# CAMPO DI COLLE SANTO

**Chiarimenti alle osservazioni  
ISPRA**

**“ANALISI DELLE CRITICITÀ”  
(2018)**

**Aprile 2018**

**Figura 1- Top Carbonate Depth map (1:12500) [Agip]**

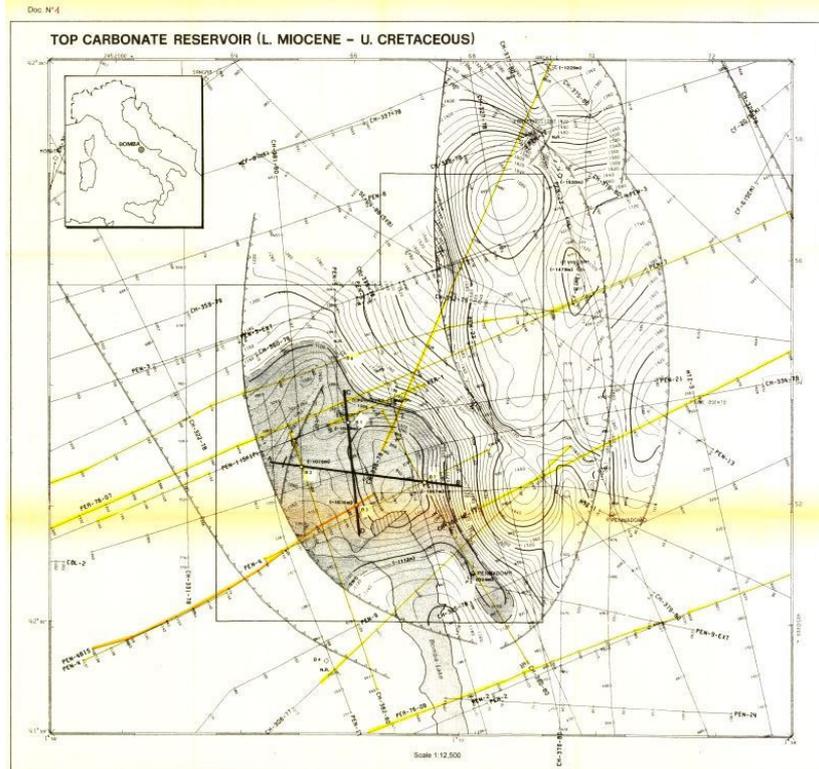
Nel paragrafo “Commenti e considerazioni tecniche” si scrive che:

“il Proponente afferma di aver fatto riferimento all’interpretazione di Calamita et al., 2011, ritenuta evidentemente la più recente ed aggiornata, pur citando fra altri (Figure da 4 a 7), Satolli et al. (2014) e Del Ben e Oggioni (2016) (in Allegato G, pagg. 4-6), questi ultimi con uno schema a scala ancora minore, scenario riferito a tutto l’Appennino centrale.”

“L’elaborazione del modello strutturale, elemento base della modellazione, avrebbe dovuto valutare accuratamente tutti i lavori presenti in letteratura e motivare adeguatamente l’ipotesi geologica ritenuta più affidabile, anziché adottare lo schema di Calamita et al. (2011).”

**Chiarimenti:** Satolli e Calamita sono coautori in entrambi gli articoli (2011 e 2014) e le due interpretazioni risultano essere molto simili e coerenti, specialmente per quanto riguarda le faglie e i sovrascorrimenti a scala regionale. Le due interpretazioni differiscono solo per il numero di faglie individuate al culmine della struttura dove è ospitata la mineralizzazione. A tale proposito, nello studio di subsidenza (allegato 14 - “Campo di Colle Santo - Studio sulla subsidenza indotta dalla futura produzione del campo” [DREAM], pagine. 6-7-8 e 12), per modellizzare questo specifico settore, è stata utilizzata l’interpretazione eseguita da Agip appositamente allo scopo di ricostruire con il maggior dettaglio possibile la zona di giacimento (“Superficie sismica interpretata “Top Carbonate depth map” (scala 1:12500)). Come evidenziato nella **figura 1** del presente documento, tale superficie stratigrafica, con i relativi elementi strutturali, è caratterizzata da un livello di dettaglio maggiore (rappresentazione a scala 1:12500) rispetto alle interpretazioni di Calamita et al., e ha pertanto consentito di descrivere la geometria del top della struttura con un livello di accuratezza decisamente superiore rispetto a quanto sarebbe stato possibile attraverso la sola bibliografia pubblica disponibile.

**Figura 2 – Mappa strutturale semplificata dell’Appennino Centro-meridionale (Giani et al., 2017; modificata da Calamita et al. 2011).**

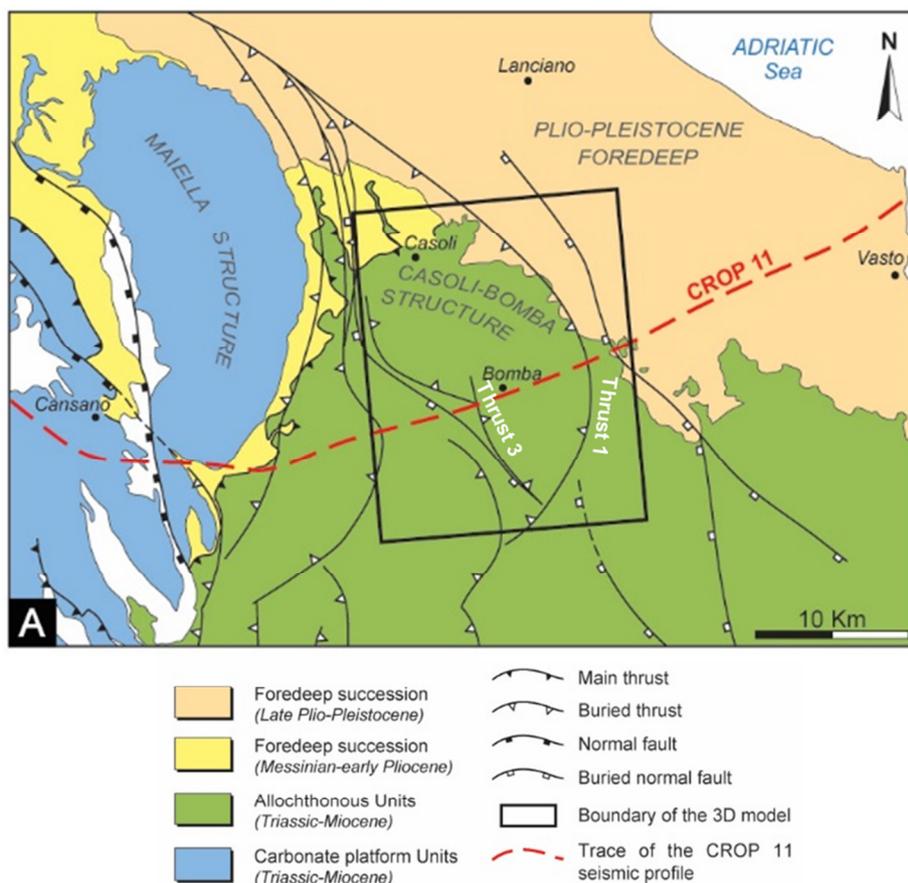
Nel paragrafo “Commenti e considerazioni tecniche” si afferma che il backthrust che delimita a ovest il giacimento di Colle Santo non è riscontrabile negli schemi e nelle sezioni geologiche presenti nei documenti del Proponente.

**Chiarimenti:** La **figura 2** mette in evidenza la posizione del Thrust 1 e del Thrust 3 (che delimita la mineralizzazione a ovest) presenti nel modello per la valutazione della subsidenza. Come già evidenziato, per la modellizzazione di dettaglio della porzione interna ai due lineamenti tettonici regionali si è fatto riferimento all’interpretazione eseguita da Agip (“Superficie sismica interpretata “Top Carbonate depth map” (scala 1:12500)).

Lo schema riportato in **figura 2** è stato tratto dal lavoro di Calamita et al., 2011; opportunamente modificato e inserito nell’articolo Giani et al., 2017. In aggiunta, per chiarezza, sono stati indicati espressamente i lineamenti che corrispondono ai Thrust 1 e 3 descritti nell’allegato 14 (“Campo di Colle Santo - Studio sulla subsidenza indotta dalla futura produzione del campo” [DREAM]).

**Figura 3 – Vista in pianta del grigliato 3D del modello geomeccanico. In blu le faglie regionali e in evidenza i Thrust 1, 3 e 6 di modello (modificata da Giani et al. 2017).**

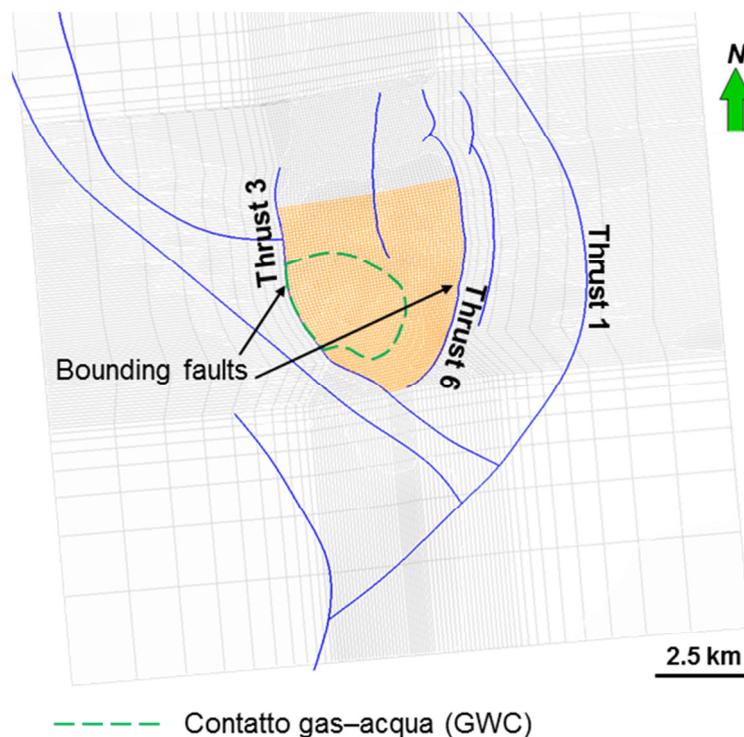
Nel paragrafo “Commenti e considerazioni tecniche” si attesta la non coerenza tra la figura 2.5 nell’Allegato 14 (“Campo di Colle Santo - Studio sulla subsidenza indotta dalla futura produzione del campo” [DREAM]), la figura 3 dell’articolo Giani et al., 2017 (Allegato A – “How to Address Subsidence Evaluation for a Fractured Carbonate Gas Reservoir Through a Multi-disciplinary Approach”) e quanto riportato nel testo dell’allegato 14 stesso: mentre lo schema indicherebbe che il giacimento viene delimitato verso est dal Thrust 6, nel testo si indicherebbe una chiusura a causa della pendenza strutturale del top.

**Chiarimenti:** Il Thrust 6, corrispondente alla bounding fault a est della zona modellizzata, rappresenta il limite orientale del modello statico e dinamico 3D del giacimento, comprendente sia la zona mineralizzata a gas sia l’acquifero limitrofo ad essa idraulicamente connesso. Pertanto, il Thrust 6 non rappresenta il limite della mineralizzazione, la quale coincide solo con il culmine della superficie di top rappresentata nella figura 2.5 dell’Allegato 14 (“Campo di Colle Santo - Studio sulla subsidenza indotta dalla futura produzione del campo” [DREAM]).

La **figura 3** del presente documento ripropone una versione modificata della figura 3 dell’articolo Giani et al., 2017 (Allegato A – “How to Address Subsidence Evaluation for a Fractured Carbonate Gas Reservoir Through a Multi-disciplinary Approach”), in cui la linea tratteggiata verde rappresenta il limite della mineralizzazione mentre la superficie arancione rappresenta l’area del modello comprendente sia la zona mineralizzata a gas sia l’acquifero limitrofo. Nella stessa figura, per coerenza, sono inoltre indicati espressamente i lineamenti che corrispondono ai Thrust 1, 3 e 6 descritti nell’allegato 14 (“Campo di Colle Santo - Studio sulla subsidenza indotta dalla futura produzione del campo” [DREAM]).

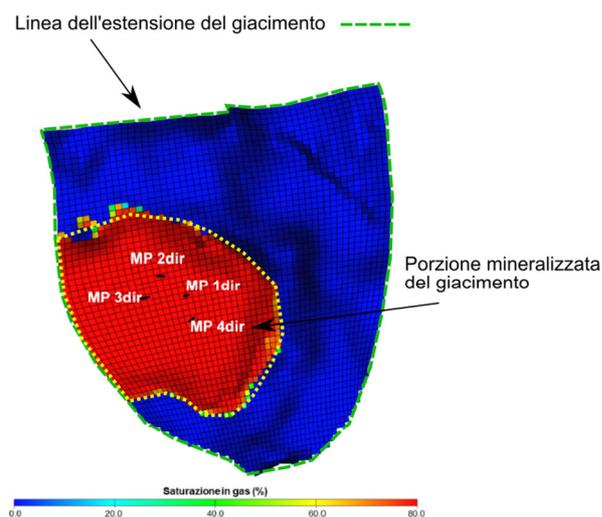
Nel paragrafo “Commenti e considerazioni tecniche” si citano alcune frasi riportate nell’allegato F, con particolare riferimento alla disposizione delle stazioni sismiche e alla linea di “estensione del giacimento nel sottosuolo”, indicando la sua incongruenza rispetto alla linea riportata nel documento “Piano Monitoraggio Diga di Bomba (rev.1 – ottobre 2010)” [Acea Electrabel].

Nel paragrafo “Criticità” i commenti si concentrano sulla condizione attuale della rete di monitoraggio microsismico e sulla linea di estensione del giacimento (figura 3.1 - allegato F).

**Chiarimenti:** La linea di “estensione del giacimento nel sottosuolo”, e in particolare quella rappresentata nella figura 3.1 dell’allegato F (“Predisposizione di una rete di monitoraggio microsismico nell'area del giacimento di Colle Santo” [DREAM]), è riferibile alle dimensioni areali del modello dinamico 3D del giacimento, la cui vista in pianta è riportata nella figura 3.2 dell’allegato 14 (“Campo di Colle Santo - Studio sulla subsidenza indotta dalla futura produzione del campo” [DREAM]), che comprende sia la zona mineralizzata a gas sia l’acquifero limitrofo ad essa idraulicamente connesso.

Nella **figura 4** del presente documento, tale linea è rappresentata dalla linea tratteggiata verde, mentre la linea tratteggiata gialla definisce esclusivamente la zona mineralizzata, ovvero la porzione di roccia che strutturalmente si trova al di sopra del contatto gas-acqua. Tale linea risulta del tutto confrontabile con quella riportata nella relazione “Piano Monitoraggio Diga di Bomba (rev.1 – ottobre 2010)” [Acea Electrabel].
